中津市監査委員告示第 1 号

工 事 監 査 報 告

工事技術調査報告書

調査対象 工事 1 : 耶農急傾第2号 急傾斜地崩壊対策工事
調査対象 工事 2 : 中病建第 4 号 中津市民病院新病棟・リハビリ棟増築工事
調査対象 工事 3 : 子童第7号 南部童心児童館新築 工事

【現場平面図】

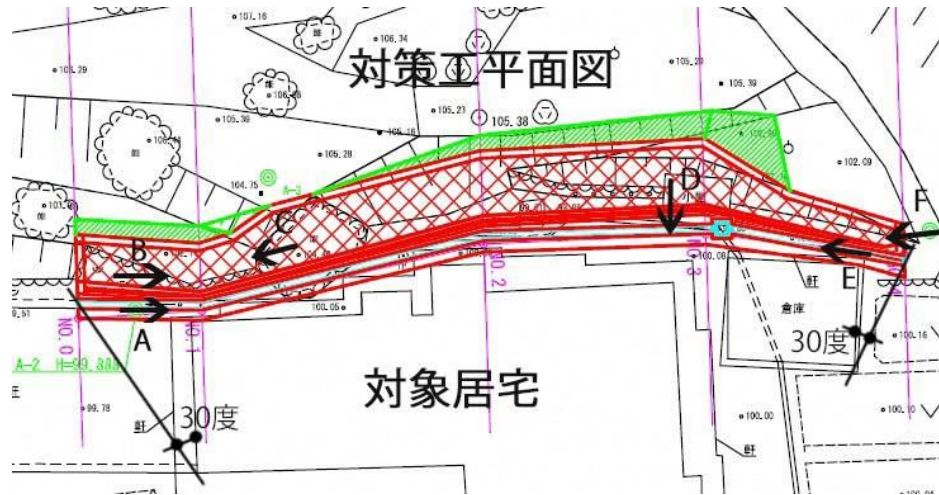
隣接する捨土処分地へは法肩背面伝いに要所に石積みをこしらえて工事用道路を作り、運搬/整地している。法肩の約 1m 幅の平地部に裏込め材の砕石が散らばっている。擁壁上の防護柵下には約 10cm 高さの隙間があり、落下すると下にはガラス戸があるので、ブロック擁壁全長に渡って拾い集めて処分地で処理されたい。

サッシ取付状況

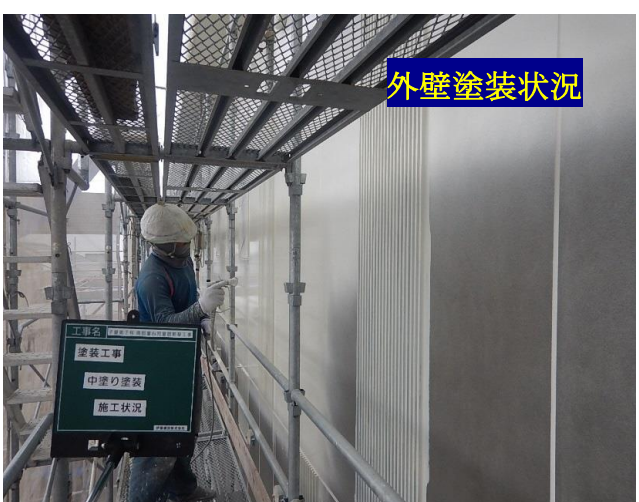
サッシの固定は鉄筋との溶接で固定するが、その周囲の壁や梁との隙間へのモルタル充填方法が粗雑である。その狭い空間に適切に充填されるように、施工段階/施工材料も踏まえて工夫しなければならない。
